Projeto:	27-02-2017	Sig. zid:	TOL
Številka zadeve:	3505-25/2015-2h	Pril:	
		Vredn:

Zadeva: Vloga za pridobitev smernic k osnutku prostorskega akta – Občinskega podrobnega prostorskega načrta 377 Gramoznica Gameljne

SMERNICE ZA NAČRTOVANJE

k osnutku prostorskega akta – Občinskega podrobnega prostorskega načrta 377 Gramoznica Gameljne.

Priloga: skica trase KK KKS (izsek iz ZKGJl)

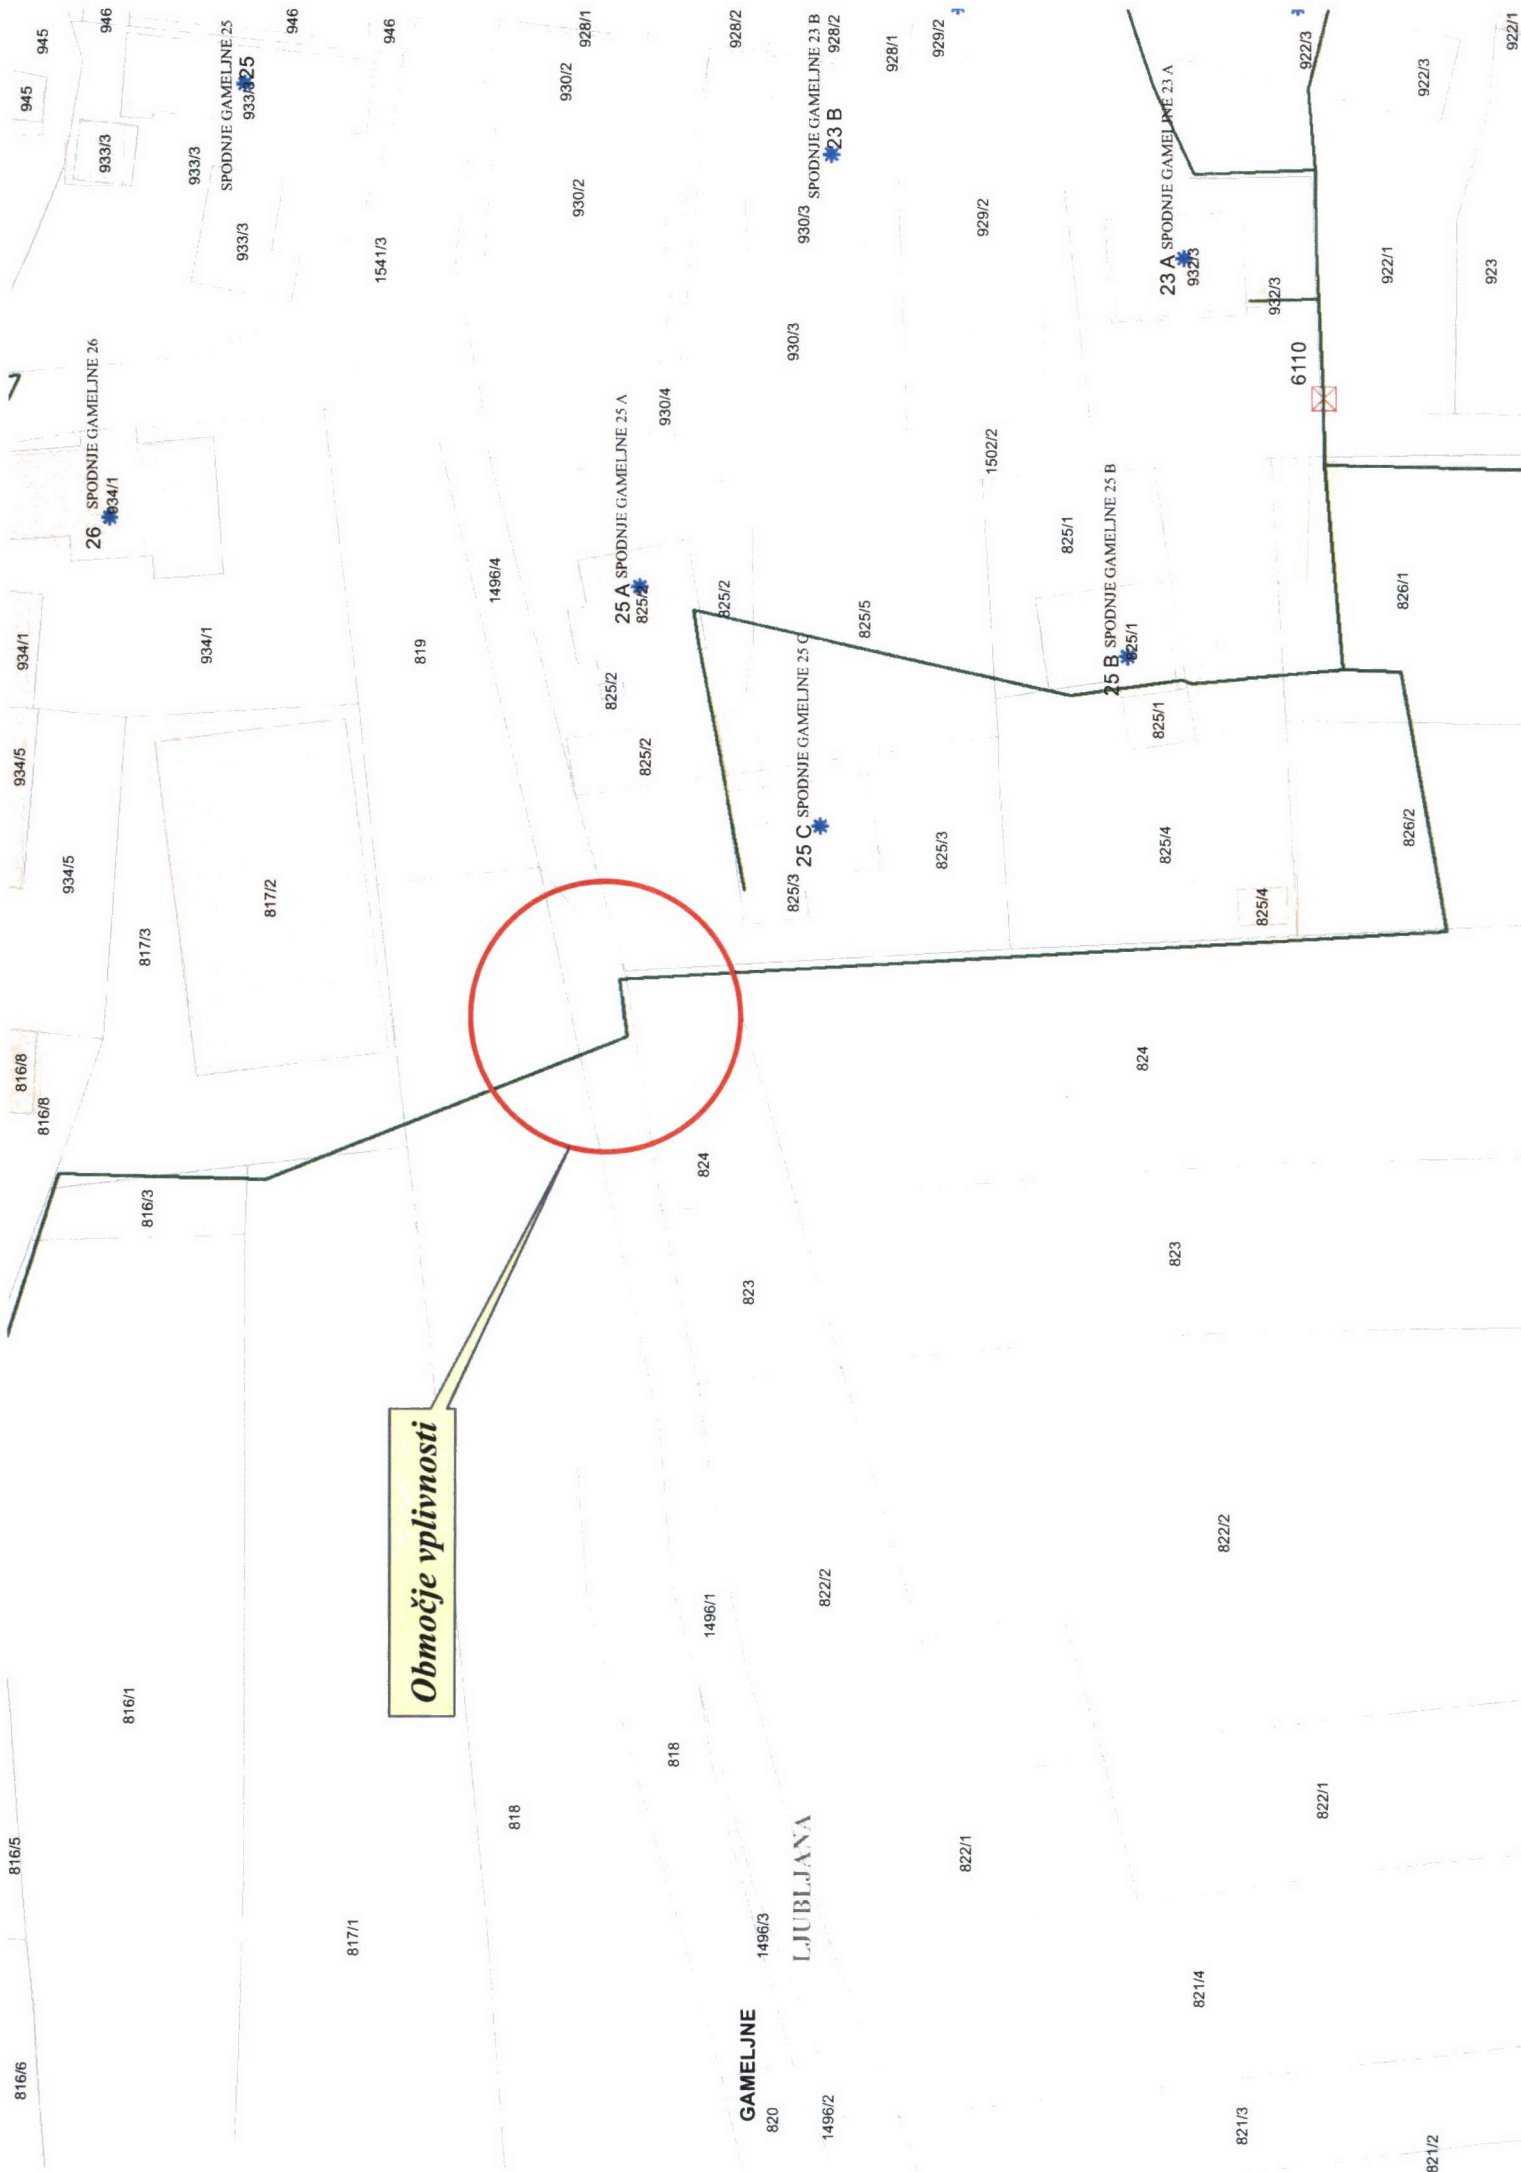
Kabelsko komunikacijski sistem (KKS) v lasti in upravljanju Telemach d.o.o. je v območju predvidenega prostorskega urejanja, umeščen v prostor kot je prikazano v prilogi tega dokumenta. Umestitev obstoječe KKS v prostor je prikazana na priloženi skici kot izsek iz dokumentacije GJI, ki je tudi podlaga za vpis geodetskega posnetka (vpis v ZKGJI z MAT_ST 5692229).

1. Investitor je pri gradbenih posegih znotraj meja predmetnega prostorskega načrta dolžan izvajati zaščitne ukrepe za varovanje in zaščito KKS naprav v lasti Telemach d.o.o. v območjih umestitve KKS naprav.
2. Na območju obstoječe kabelske kanalizacije KKS je potrebno za morebitne gradbene posege upoštevati projektne pogoje, ki so usklajeni z ostalimi komunalnimi upravljalci.
3. V primeru zahtev za rekonstrukcijo KK KKS (premestitev v nadomestno traso) je potrebno izdelati dokumentacijo zaščite in predstavitev, ki mora biti usklajena z ostalimi načrtovanimi rekonstrukcijami.
4. Možnost izvedbe nadomestne cevne KK KKS (primarna in distribucijska linija – med in do objektov) je ob drugih TK vodih z ločenimi revizijskimi jaški. Postavitve ojačevalnih in distribucijskih točk so projektno določene in so del posebnega projekta KKS.

5. Umestitev nadomestne in nove cevi KK KKS ter revizijskih jaškov je tehnično izvedljiva v času izvajanja gradbenih del na območju, ki je prikazano v vlogi vlagatelja.
6. Ob morebitnem povečanjem obsegu območja OPPN je investitor dolžan pridobiti ustrezne dodatne predloge in smernice.
